TECHNISCHE INFORMATION

Handelsbezeichnung: Mazda 323, 626/MX-6, MX-3, Xedos 6
mit G25M-R Schaltgetriebe
Typbezeichnung: BA, GE, EC, CA

Betrifft:

Schaltgetriebe Typ G25M-R

Antriebsscheibe

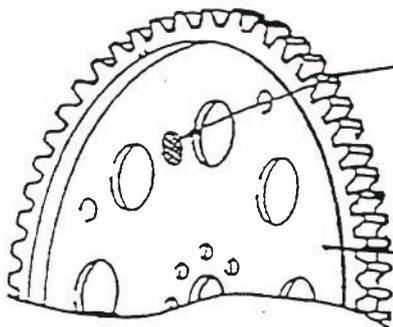
Fehlerbeschreibung:
 Beim Starten des Motors entsteht ein kratzendes Geräusch, sobald das Anlasseritzel in die Zähne der Antriebsscheibe einrastet.

Abhilfemaßnahmen:
 Austausch der Antriebsscheibe.
 Betroffen sind nur Fahrzeuge vor Fahrzeugident.-Nr.
 Mazda 626/MX-6 JMZ GE ***** 01 195 254
 Mazda Xedos-6 JMZ CA ***** 01 108 822

weiße Beschriftung (9B)	FU9B-19-020A (alt)
weiße Markierung	FU9G-19-020 (neu)

<u>Neu</u> FU9G-19-020	<u>Alt</u> FU9B-19-020A	Antriebsscheibe	A
---------------------------	----------------------------	-----------------	---

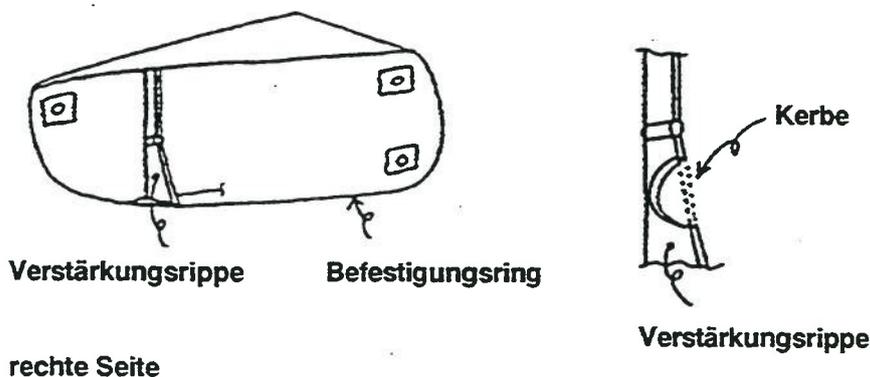
Kondenswasserbildung in den Nebelscheinwerfern.

Ursache: das Entlüftungsröhrchen wird durch die Verstärkungsrippe des Befestigungsringes eingeklemmt.

Bei Kundenreklamationen prüfen, ob das Entlüftungsröhrchen eingeklemmt ist. Falls ja, den in der Abbildung schraffierten Teil der Verstärkungsrippe des Befestigungsringes ausschneiden.

Bei Fahrzeugen ab Fahrzeug-Ident-Nr.: JMZ GE****01 408 284 ist die Verstärkungsrippe des Befestigungsringes mit einer Kerbe versehen, um ein Einklemmen des Entlüftungsröhrchens zu vermeiden.

Betrifft:
Automatikgetriebe-Ölschlauch

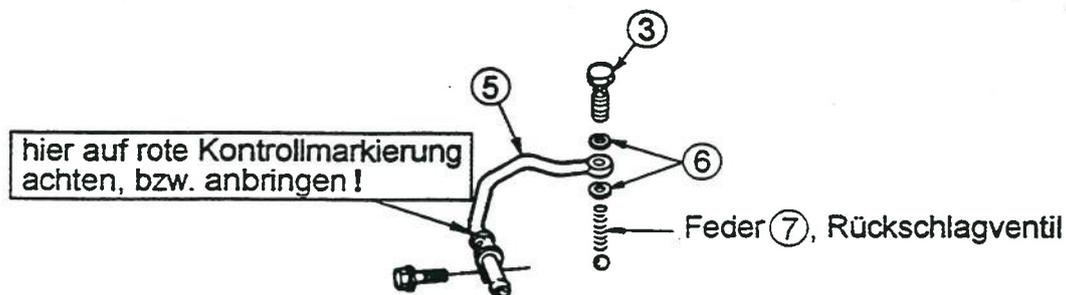
Durch fehlerhafte Oberflächenbehandlung der Automatikgetriebe-Ausgangsöhlrohrleitung kann sich die Schlauchverbindung zum Ölkühler lösen. Dies führt zu plötzlichem starkem Getriebeölverlust und zum Stillstand des Fahrzeugs. **Der starke Ölverlust kann zu einer Gefährdung des nachfolgenden Verkehrs sowie zu Umweltverschmutzung führen.**

Achtung: Vor dem Austausch von Teilen prüfen, ob an dem Rohrleitungshalter ④ eine rote Kontrollmarkierung angebracht ist (siehe Abb.).

Aus diesem Grund bitten wir Sie, die entsprechenden Teile umgehend gemäß nachfolgender Reparaturanleitung auszutauschen. Noch nicht zugelassene Fahrzeuge sind auf jeden Fall vor Auslieferung umzurüsten.

Reparaturanweisung:

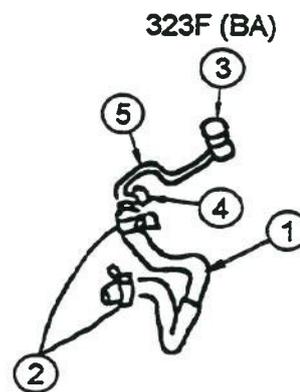
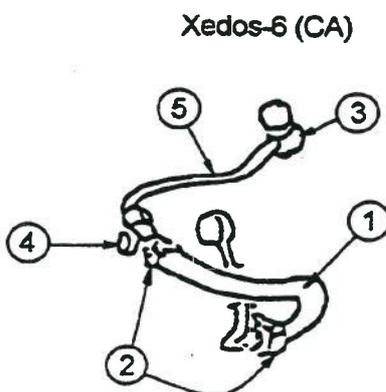
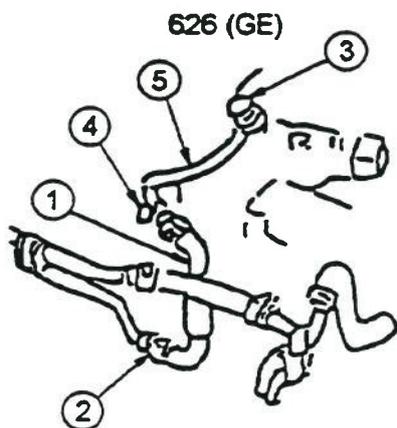
1. Mazda 626MX-6 GE und Xedos 6 CA: Luftansaugkanal und Resonanzkammer (wenn vorhanden) ausbauen.
 Mazda 323F BA: Luftfiltergehäuse ausbauen.
2. Vorkehrungen gegen austretendes Öl im Bereich des Ölkühleranschlusses treffen (Lappen usw.).
3. Hohlschraube ③ (auf Feder für Rückschlagventil achten!) und Befestigungsschraube ④ am Getriebe entfernen.

4. Untere Schlauchschelle ② zurückschieben und Verbindungsschlauch abziehen.

Alle ausgebauten Teile - außer Befestigungsschraube ④ und Feder Rückschlagventil ⑦ - werden nicht mehr benötigt.

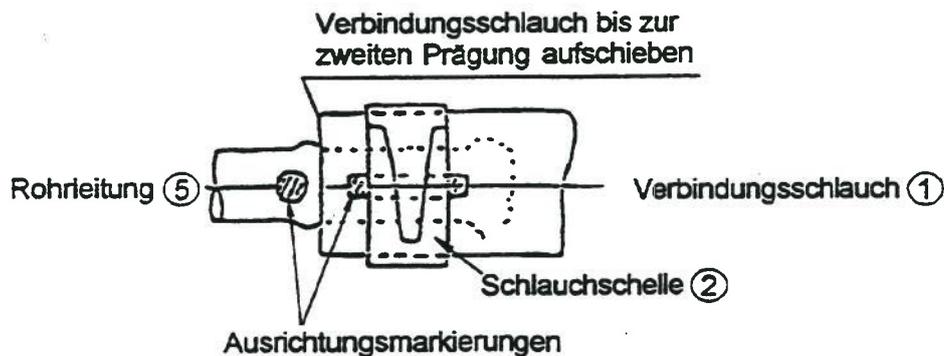
5. Neue Rohrleitung ⑤ mit neuem Verbindungsschlauch ① vormontieren. Auf Ausrichtungsmarkierungen achten und mit neuer Schlauchschelle ② befestigen (rote Montagehilfe abziehen).

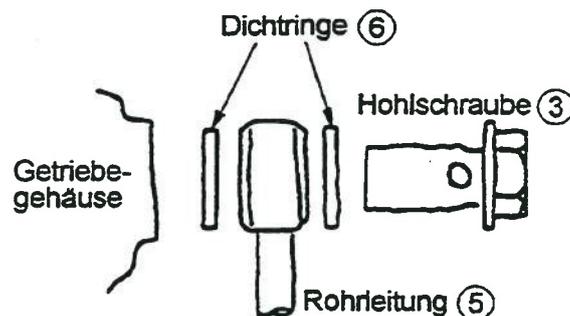
6. Rohr-/Schlaucheinheit mit Hohlsschraube ③ und Feder für Rückschlagventil ⑦ sowie je einem Dichtring ⑥ ober- und unterhalb des Ringanschlusses montieren. Hohlsschraube zunächst nur handfest anziehen.

Hohlsschraube ③ mit vorgeschriebenem Anzugsmoment 24 - 35 Nm festziehen.

Befestigungsschraube ④ mit vorgeschriebenem Anzugsmoment 7,9 - 10,7 Nm festziehen.

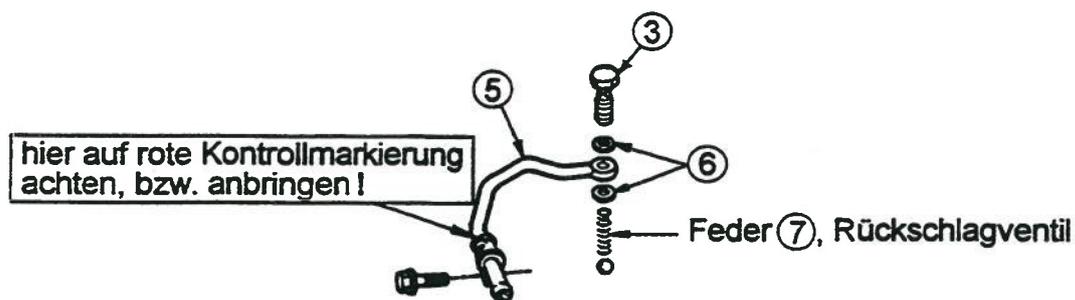
7. Neue Schlauchschelle ② unten auf Verbindungsschlauch ① aufschieben und Verbindungsschlauch ① auf Ölkühleranschluß aufstecken. Schlauch und Schlauchschelle ausrichten und rote Montagehilfe abziehen.
8. Rote Farbmarkierung am Rohrleitungshalter (Befestigungsschraube ④) anbringen (siehe Abb.).
